MUNICÍPIO DA NAZARÉ – CÂMARA MUNICIPAL
DIVISÃO DE OBRAS MUNICIPAIS E AMBIENTE (DOMA)

ASSUNTO: Proposta de Alteração ao Plano de Trânsito do Concelho da Nazaré – Av. ^a Manuel Remígio 3 ^a Fase	INFORMAÇÃO N.º	434/DOMA/2018
	NIPG	5655/18
	DATA:	2018/07/10

PLANO DE TRÁNSITO DO CONCELHO DA NAZARÉ

Troço entre a Rua das Hortas e a Rua Lances do Ferro Morto

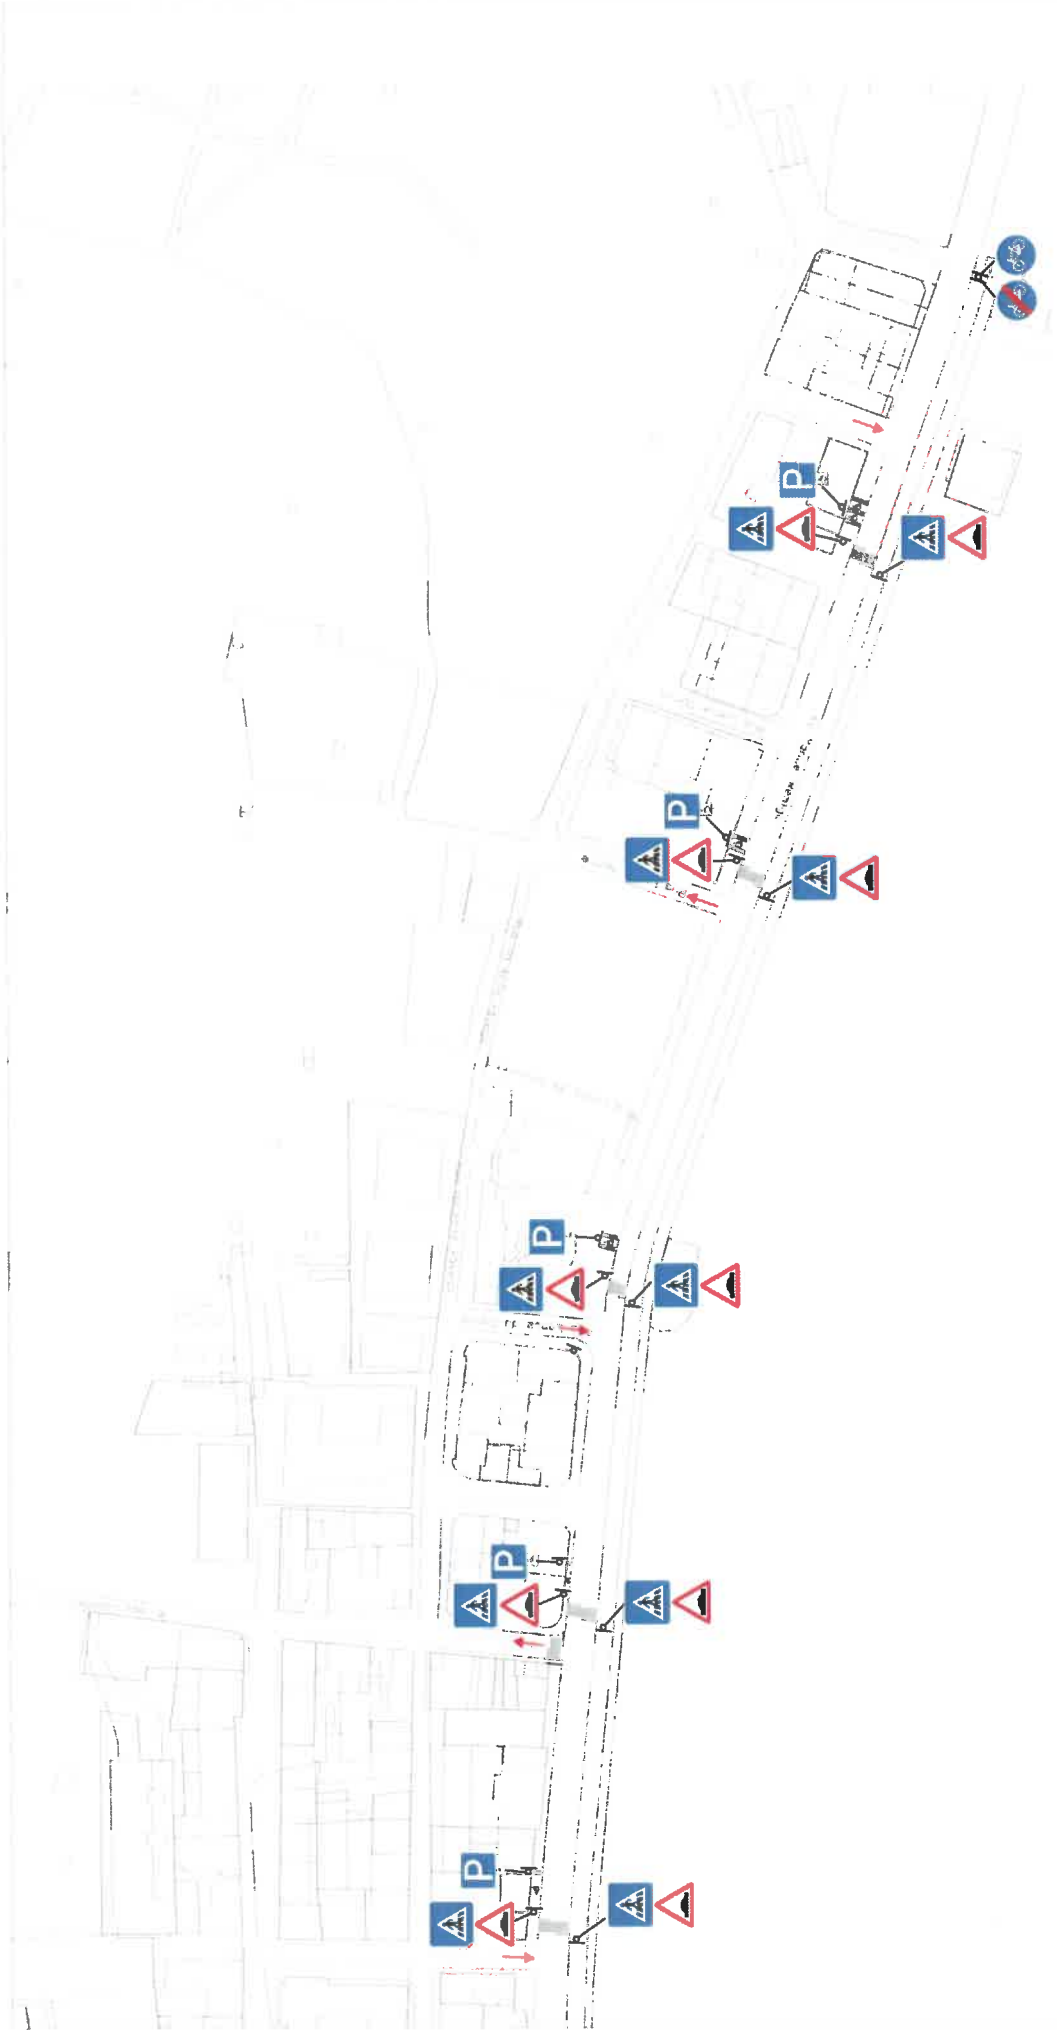
Em virtude das Obras de Requalificação da Marginal 3^a Fase, apresento e propõe-se à
Reunião de Câmara a proposta de alteração ao Plano de Trânsito da Nazaré, Av. Manuel

Remígio, zona de intervenção da 3ª fase da Marginal, desde a Rua das Hortas à Rua Lance do Ferro Morto.

A sinalização deverá respeitar a cor e as características constantes nos Decretos Regulamentares 22 - A/98, de 1 de Outubro e 41/2002 de 20 de Agosto (Regulamento de Sinalização do Trânsito). Indico a colocação de sinais tipo:

-  D7a (pista obrigatória para velocípedes), 1un;
-  D13a (fim da pista obrigatória para velocípedes), 1un;
-  H7 (passagem para peões), 10 un;
-  A2a (lomba), 5 un;
-  H1a (estacionamento autorizado), 5 un;
-  painel adicional modelo 11d, 5 un;
-  painel adicional modelo 10a, com a inscrição '2 lugares', 1un.
